Detaljplan för fastigheten Mulbetet 21 m.fl. inom Haga/Sandbacka i Umeå kommun, Västerbottens län

Ett förslag till detaljplan för fastigheten Mulbetet 21 m.fl. har upprättats av Umeå kommun, Detaljplanering.

Planen handläggs med standardförfarande och har varit föremål för samråd under tiden 2025-02-28 till 2025-03-21. Samrådsrets, statliga och kommunala instanser, föreningar m.fl. har getts möjlighet att lämna synpunkter på förslaget.

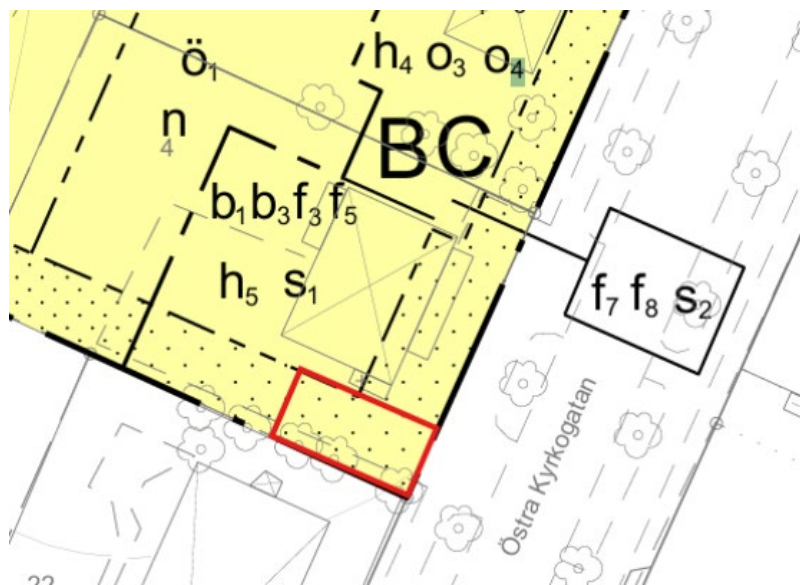
Tekniska nämnden föreslår att detaljplanen, för att inte ge förutsättningar till en in- och utfart vid Östra Kyrkogatans södra, idag befintliga, infart vid Mulbetet 4 ges ett infartsförbud. Detta för att boende ska använda den tilltänkta infarten från Krokvägen till det underjordiska garaget. Infartsförbud bör endast omfatta södra delen om tilltänkt bebyggelse på Mulbetet 4 mot Östra Kyrkogatan. Se rödmarkerat område.

Ambitionen är att in- och utfart ska ske via Krokvägen. Utfartsförbud kommer inte regleras då planområdet inte omfattas av allmän gata. Reglering sker enligt trafikföreskrifter. Dock regleras ytan i söder med en n2-bestämmelse som reglerar att marken inte får användas som bilparkering eller som en ramp till underjordiskt garage. Detta leder i praktiken till att det inte heller kommer att anläggas någon in- och utfart från underjordiskt garage mot Östra Kyrkogatan.

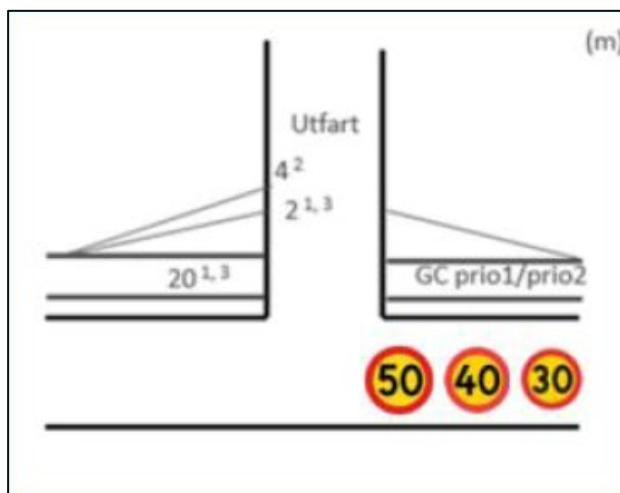
För in- och utfart från Krokvägen som leder till det planerade underjordiska garaget ser Tekniska nämnden helst att utfarten placeras på den norra

delen för att sikten ska förbättras. Då utfarten ligger i en kurva och trafiken kommer öka ser vi ett behov av en förbättrad sikt. Vi förordar därför en sikttriangel med måtten 2 meter in på området och 20 meter norrut längs med Krokvägen, se figur nedan. Mest lämplig placering av in- och utfart är där träden står idag. En normal in- och utfart till bostadsområde är 5,5 meter så det är inte aktuellt att använda hela ytan för in- och utfart. Tekniska nämnden förordar därför att man sätter utfartsförbud på den södra delen av ytan som inte krävs för in- och utfart.

Information om sikttriangel har förts vidare till fastighetsägare. Sådan utfarts exakta position är inget som regleras i planförslaget. Yttrandet om sikt och sikttriangel vid utfart har hörtsammats och illustrationsplanen har uppdaterats.
